ACTA No. 29

4. Sobre los ajustes aportados el 17 de noviembre de 2022 se han encontrado pendientes en el componente ambiental, predial y técnico del proyecto denominado **“OPTIMIZACIÓN DE LOS SISTEMA DE ACUEDUCTO Y ALCANTARILLADO DEL CENTRO POBLADO DE RASPADURA EN EL MUNICIPIO DE UNIÓN PANAMERICANA – CHOCO”**, los cuales han sido objeto de evaluación por parte de los profesionales del MVCT y en mesas de trabajo y correos posteriores han sido informados a representantes del formulador..

Título de la reunión	COMPONENTE GEOTEC. UNION (RASPADURAS ACUECT Y ALC)
Participantes que asistieron	6
Hora de inicio	2/12/22, 2:26:24 p. m.
Hora de finalización	2/12/22, 3:41:30 p. m.
Duración de la reunión	1h 15m 6s
Tiempo medio de asistencia	41m 50s

The screenshot shows a meeting window with a document titled "20211027 CptoGeo Ac Alc Raspadura UnionPanamericana Choco.pdf". The document content includes the following points:

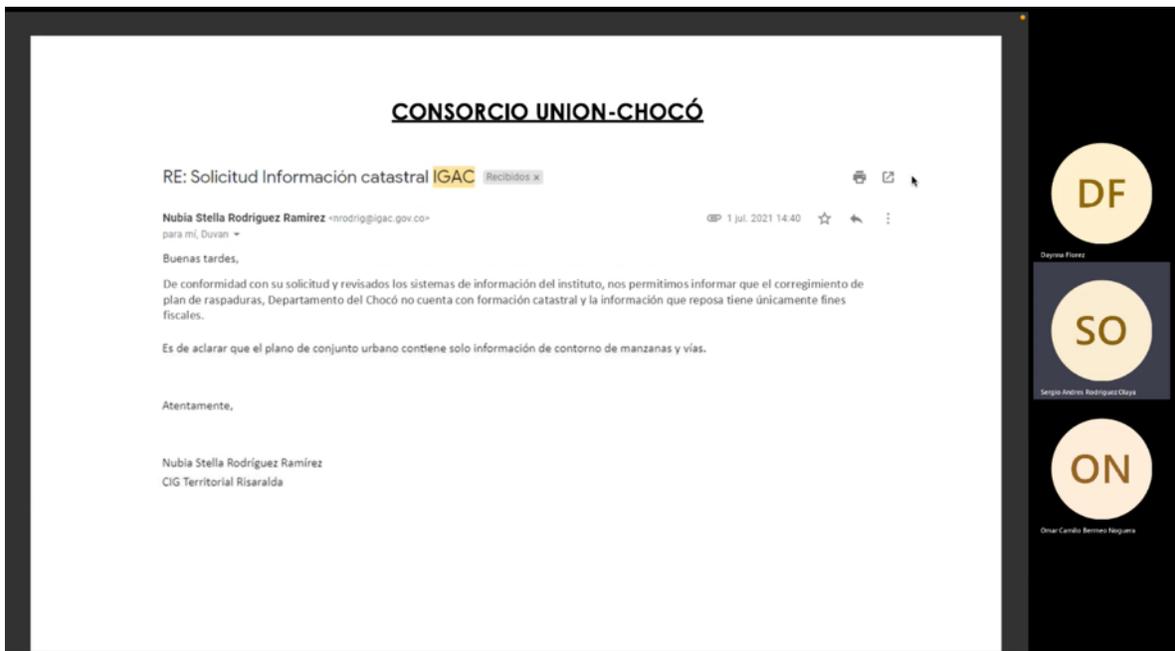
- indispensable que las observaciones mencionadas a continuación sean atendidas;
- 4.1 En la hoja 7 de 42 se menciona el RAS2000, se recuerda que la norma que está vigente es la Resolución 0330 de 2017.

- 4.2 Incluir mapa con formaciones descritas en el numeral 3.2 (Geología Local), ilustrar zona de análisis.
- 4.3 Incluir fallas con localización del proyecto (plancha o plano a escala apropiada), precisar si se encuentran activas y si podrían condicionar la funcionalidad del proyecto radicado en el Viceministerio de Agua y Saneamiento Básico – VASB.

- 4.4 Presentar a escala legible la ilustración 6 (Mapa Geológico Chocó) y señalar zona en estudio.
- 4.5 Precisar cómo aporta al proyecto la información consignada en la Tabla 2 (Análisis Físico - Químico del Río Quito) tomada del EOT de Río Quito.

- 4.6 Revisar caudal consignado en el numeral 3.4.2 (Cuenca del Río San Pablo), respecto de sus afluentes.
- 4.7 Localizar zona a intervenir en ilustración 7 (Ubicación geológica de la Cuenca Atrato, la Cuenca San Juan y la Cuenca Urabá) y precisar la estratigrafía en Raspadura a la luz de lo descrito en el numeral 4 (Estratigrafía).

- 4.8 Localizar zona a intervenir en ilustración 12 (Tope del basamento pre-Cenozoico para la Cuenca Chocó), mejorar escala para que sea legible.
- 4.9 Localizar zona a intervenir en ilustración 13 (Grado de sismicidad en la zona de estudio) y precisar condiciones para Raspadura.

- 4.10 En el numeral 6 (Movimientos en masa) se menciona teoría y un evento que tiene reportado el SIMMA de la Cabecera municipal Unión Panamericana, es
